岳阳市昌环化工科技发展有限公司
年产 500 吨四甲基二硅氧烷和年产 1000 吨
功能性硅油建设项目
环境影响报告书
(报批稿)

专家意见修改说明

专家复核意见修改说明 1

专家复核意见修改说明 2

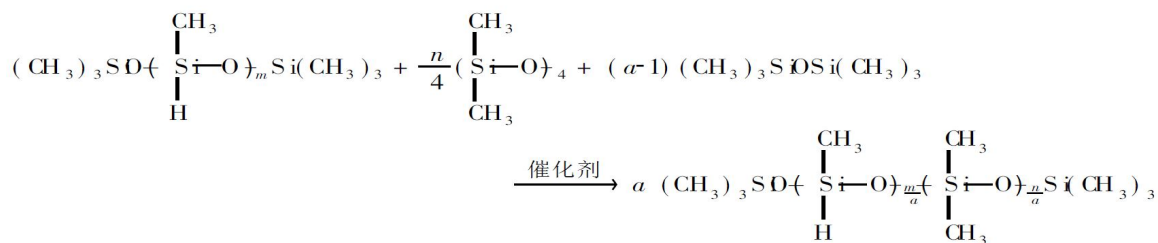
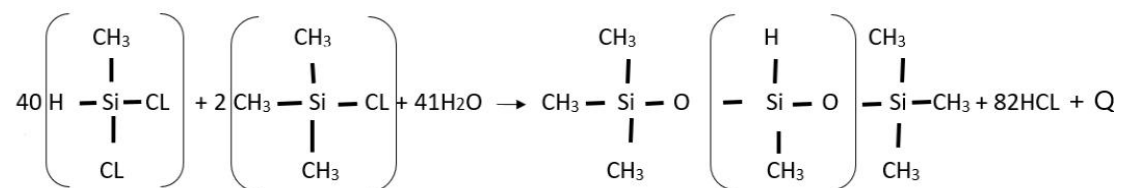
6. 功能性硅油生产工艺部分，P63 的功能性硅油的生产工艺路线所写的反应式和文字描述不对应（物质都不对应）；

说明：完善了功能性硅油的生产工艺路线，P68。

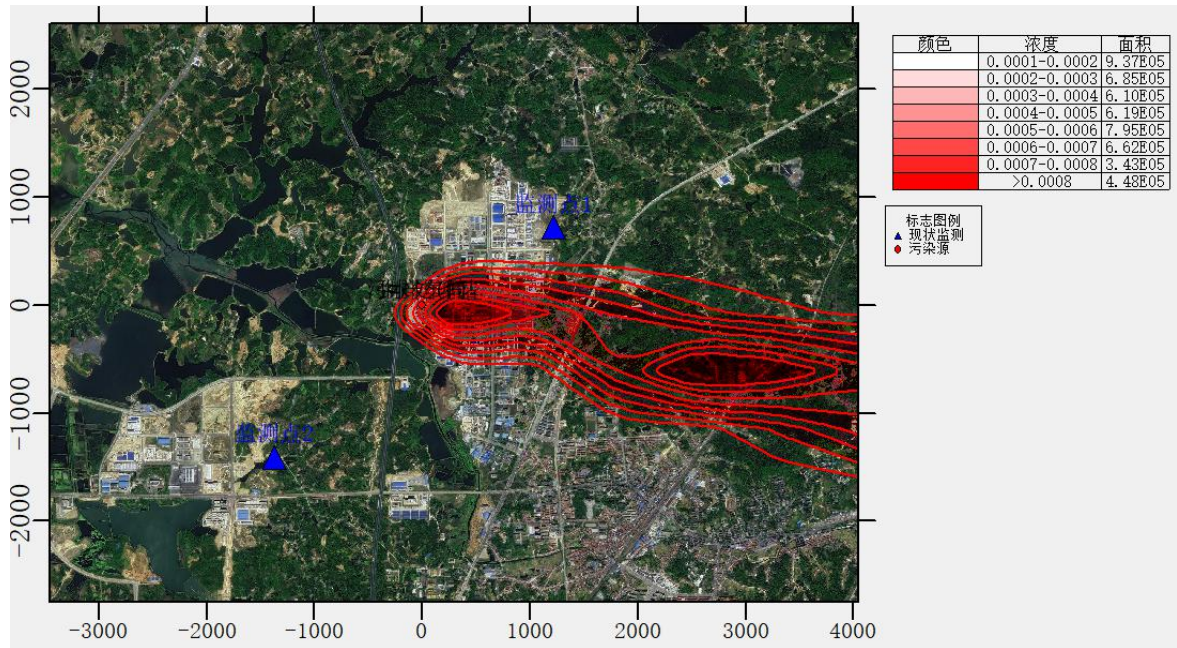
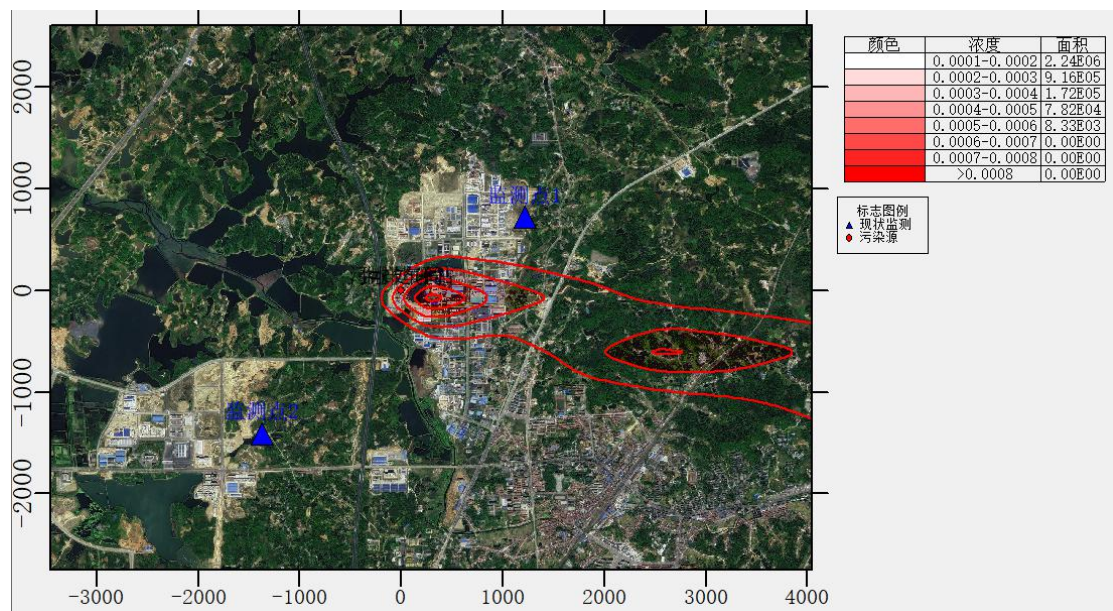
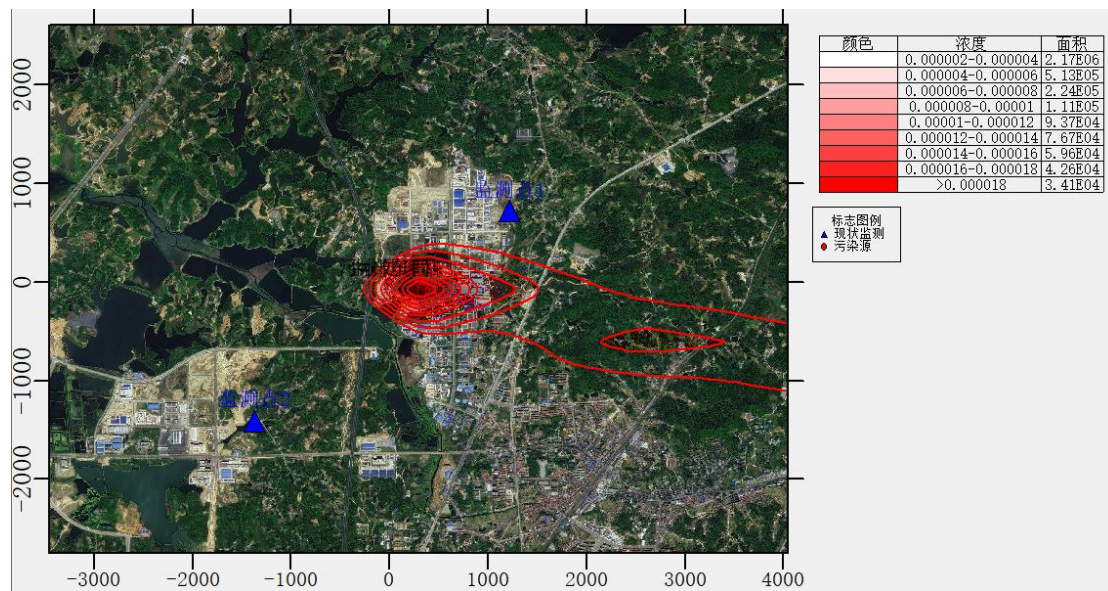
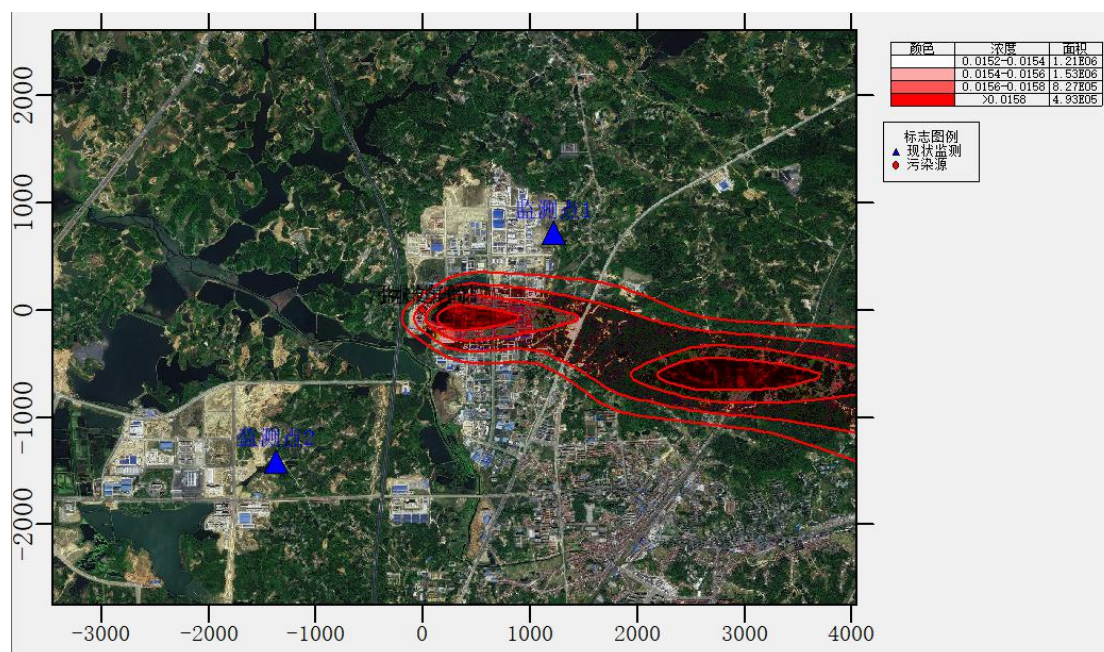
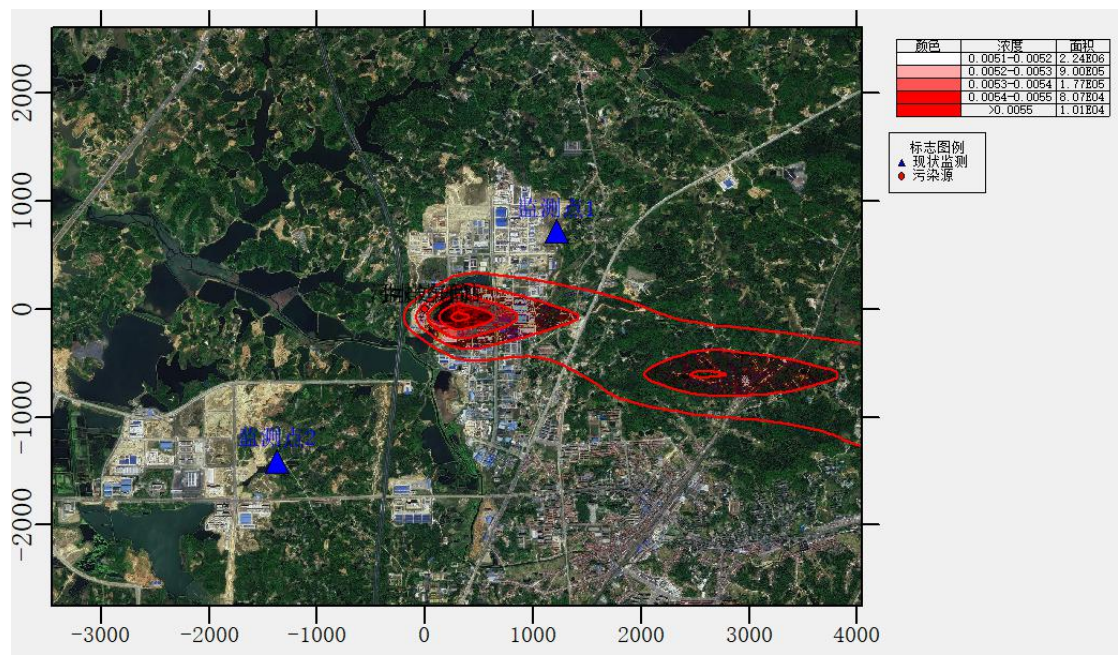
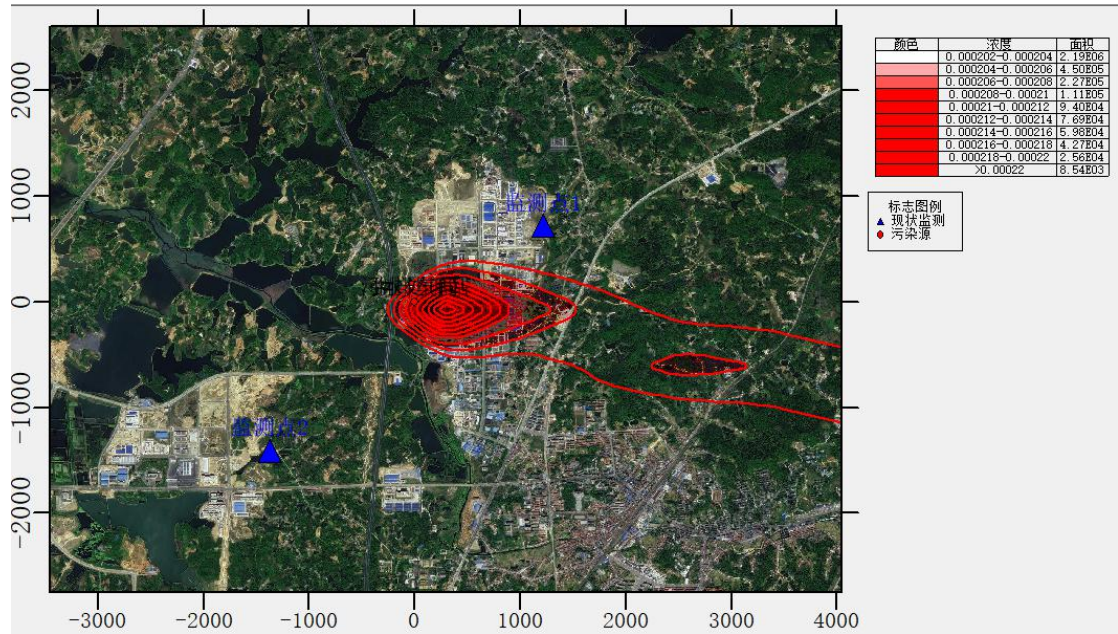
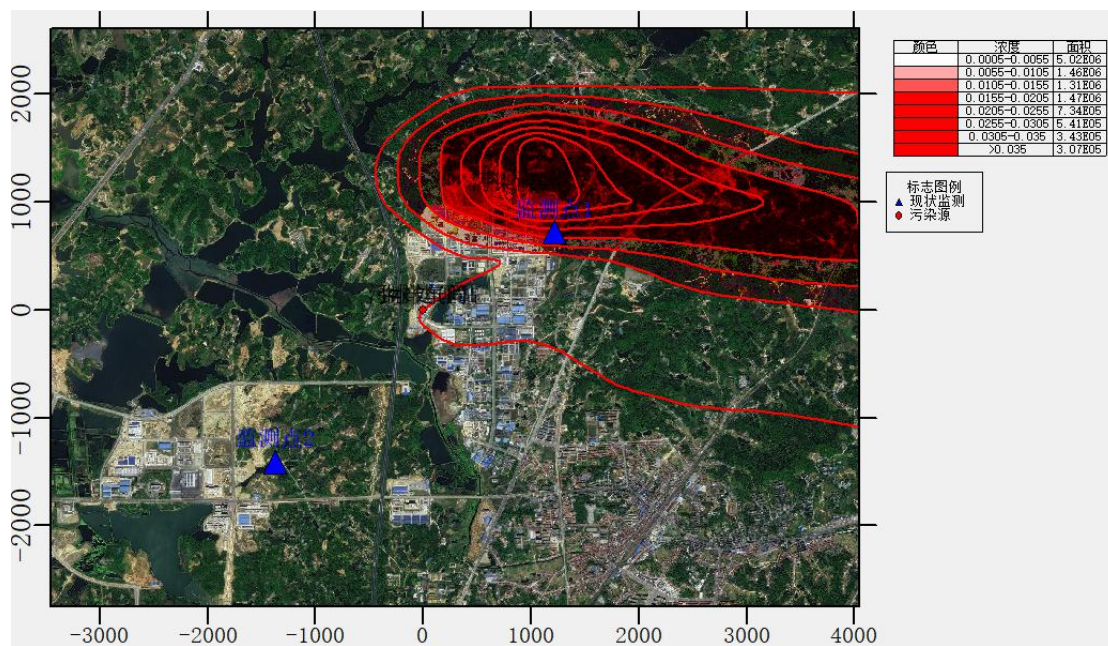
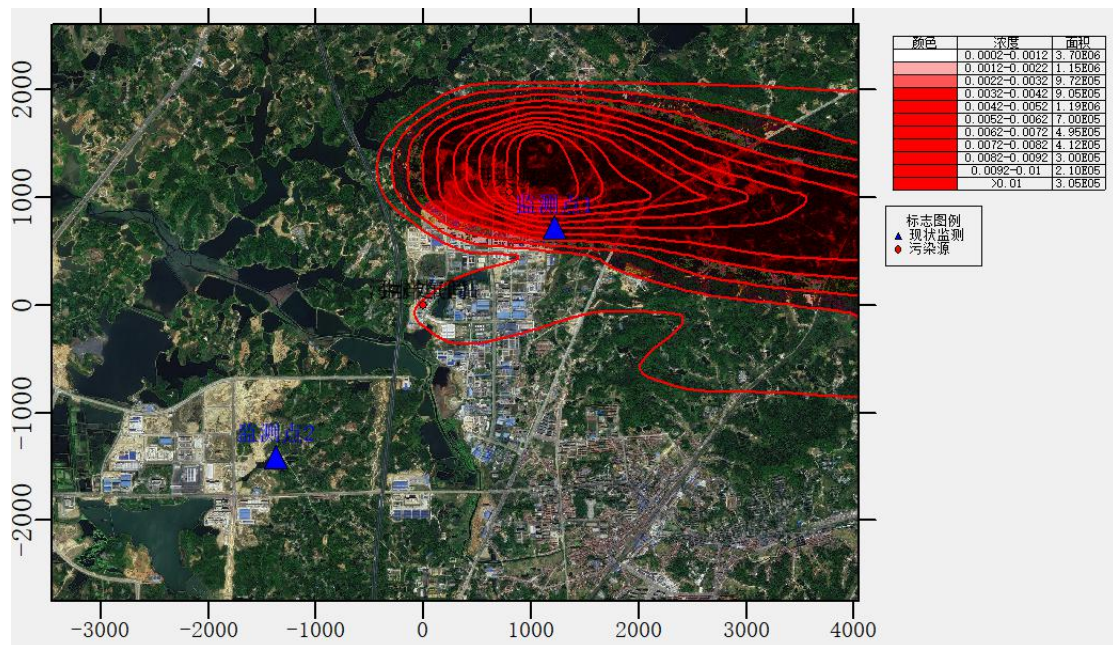
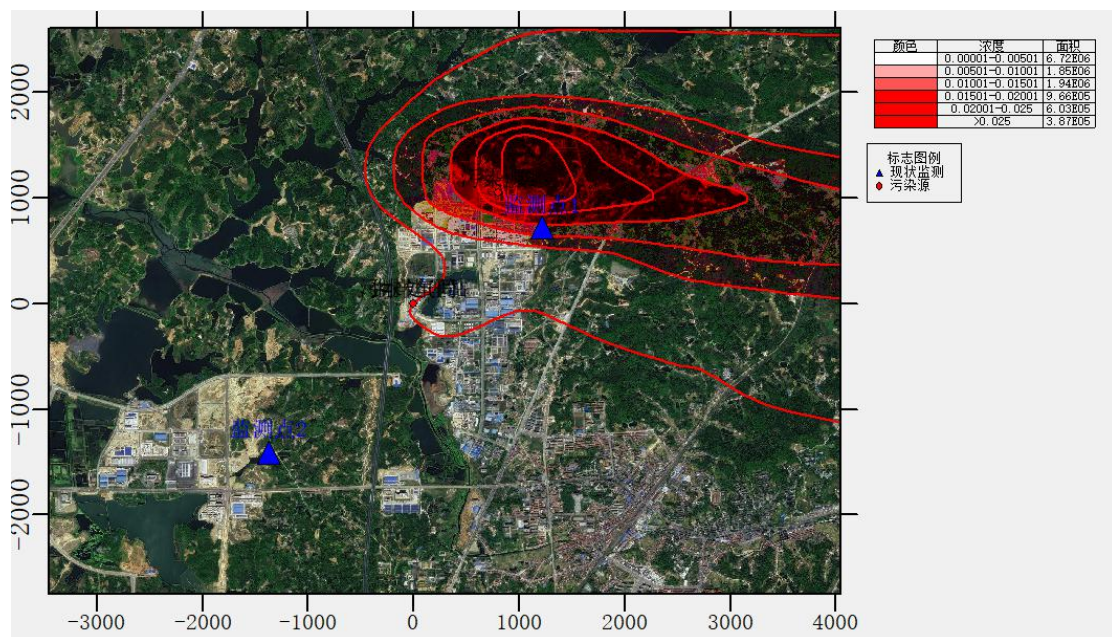
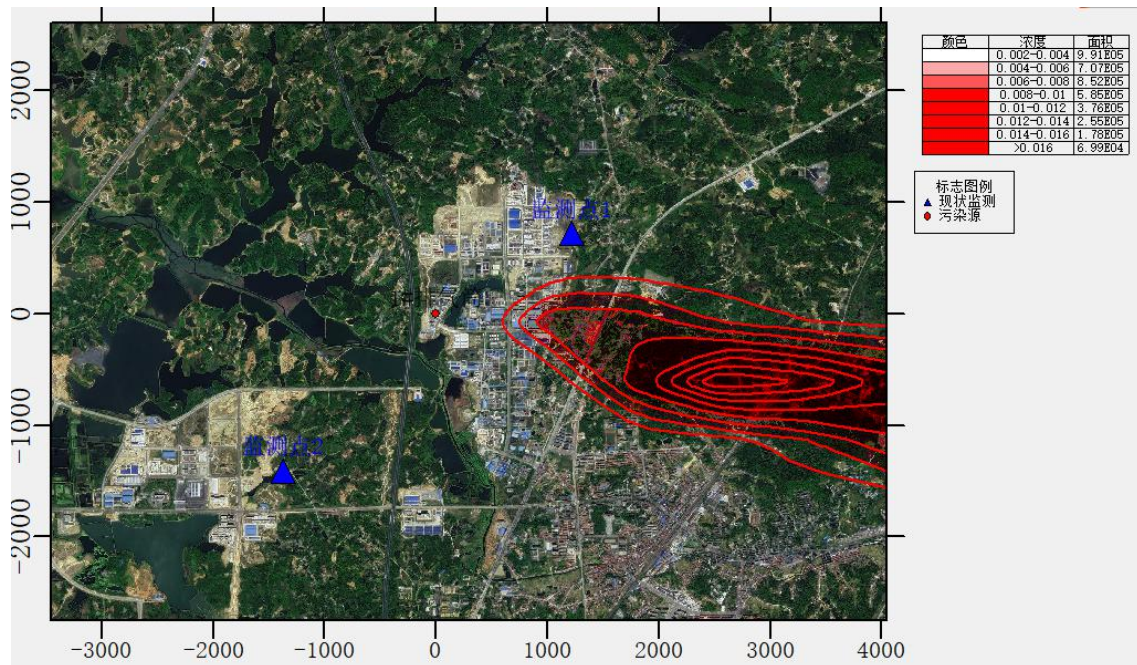
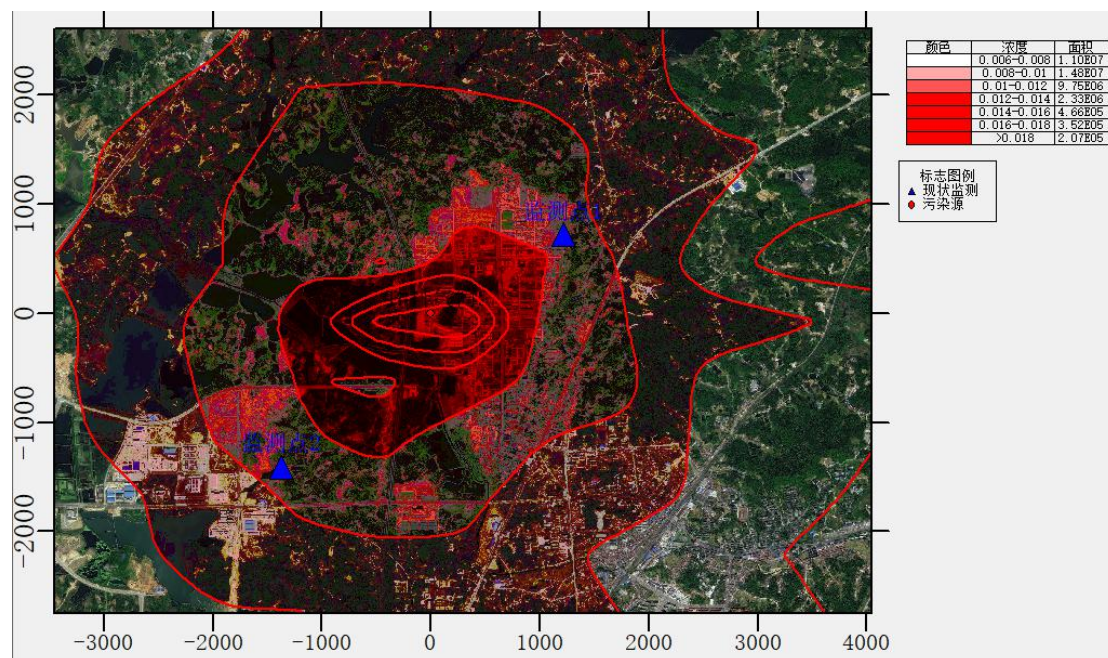
11. 大气预测部分，所有预测结果中的出现时间均和基准年不对应；导则要求网格浓度图，而不是浓度曲线图；TVOC 只有 8 小时标准浓度限值，为什么不进行 8 小时的预测？进一步预测部分，VOCs 有削减源没，预测源强部分没有看到，怎么网格最大点的数据是 0，比敏感点的还小，？背景浓度是怎么取值的，怎么每个点的背景浓度还不一样？且在建拟建项目中，己内酰胺项目的源强相对比较大，最大浓度出现的位置也有好像不对；氯化氢有 1h 和 24 的标准限值，应补充 24 小时的预测结果；（应选取有评价标准的因子及时段预测）；补充大气预测评价结论；

说明：完善和修改了大气预测部分的内容，详见 P120-149。
